Notitie

Datum:	6 april 2016	Project:	Café 't Leeuwtje
Uw kenmerk:	-	Locatie:	Noorden
Ons kenmerk:	V046502aa.00001.mc	Betreft:	Beoordeling brandoverslagrisico
Versie:	01_001

In opdracht van Marco Bruijnes Architecten bv is de weerstand tegen brandoverslag tussen het café en de bovengelegen woning en naar belendende percelen beoordeeld.

Figuur I.2
Aanzicht oostgevel, brandscenario café

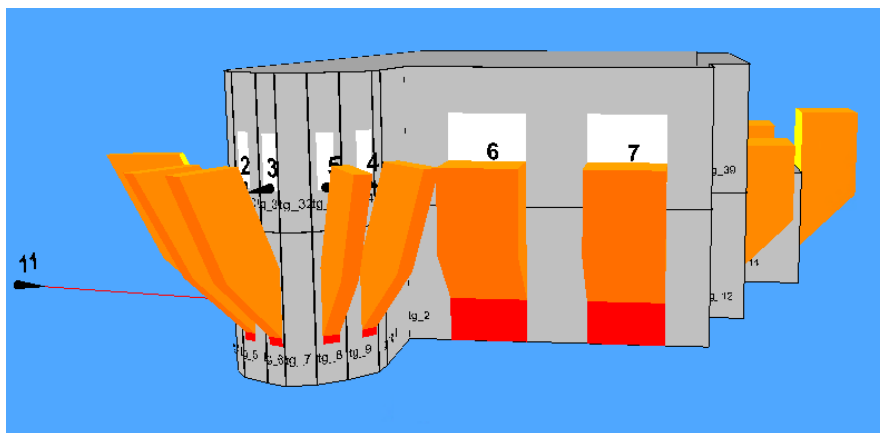
Uit de berekeningen volgt dat het risico op brandoverslag vanuit het café naar bovengelegen woning ter plaatse van een aantal gevelopeningen te hoog is. Aanvullende brandwerende voorzieningen zijn in de zuid- en noordgevel noodzakelijk om dit risico voldoende in te perken. Deze voorzieningen zijn in bijlage II weergegeven. Voor de zuidgevel is het noodzakelijk dat de openslaande deuren op de eerste verdieping tot een hoogte van ten minste 85 cm (gemeten vanaf bovenkant eerste verdiepingvloer) 30 minuten – van buiten naar binnen – brandwerend uitgevoerd worden. Dit is te realiseren door 30 minuten brandwerende deuren toe te passen, zonder brandwerend glas. De onderste 85 cm van de openslaande deuren zijn immers dichte (paneel)delen.

De brandwerende voorzieningen in de zuid- en noordgevel zijn niet noodzakelijk, indien de onderzijde van de balkons 30 minuten brandwerend worden uitgevoerd (inclusief de draagconstructie).

Bijlage II Brandwerende voorzieningen dak

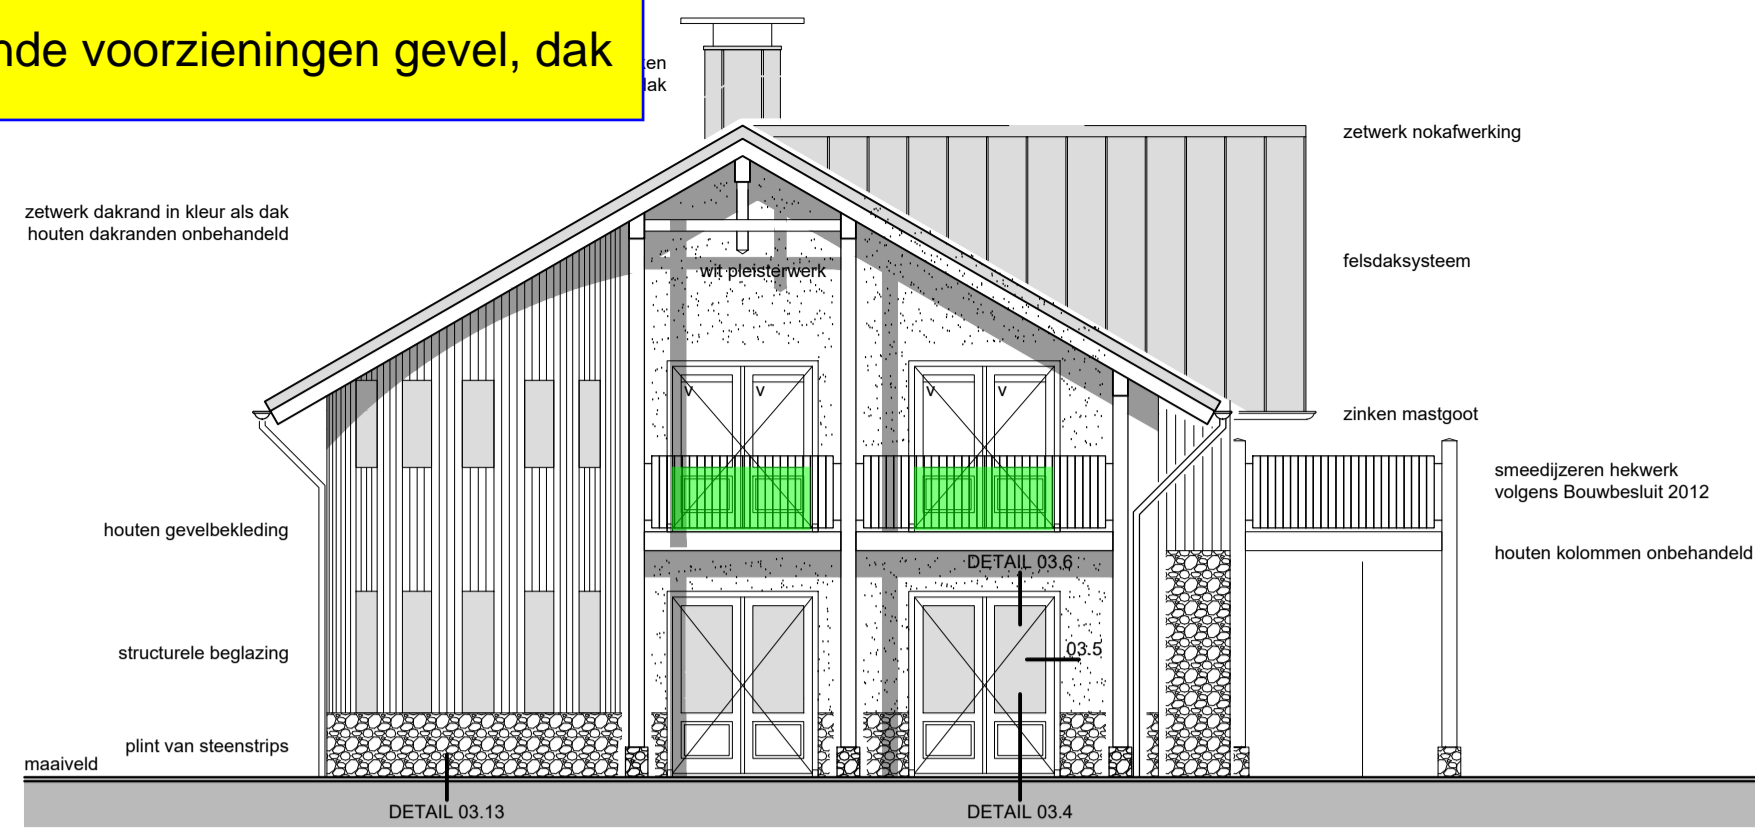
Op basis van de ruime afstanden tot het hart van de openbare weg, openbaar groen en openbaar terrein is het risico op brandoverslag aan de noord-, oost- en westzijde voldoende laag. Aan de westzijde is het risico op brandoverslag vanuit de dakramen te hoog. De dakramen zullen daarom 30 minuten brandwerend (van binnen naar buiten) uitgevoerd moeten worden. Hiermee wordt voldaan aan de gestelde voorwaarden uit NEN 6068:2011.

- 30 minuten brandwerend (van binnen naar buiten)
- 30 minuten brandwerend (van buiten naar binnen)
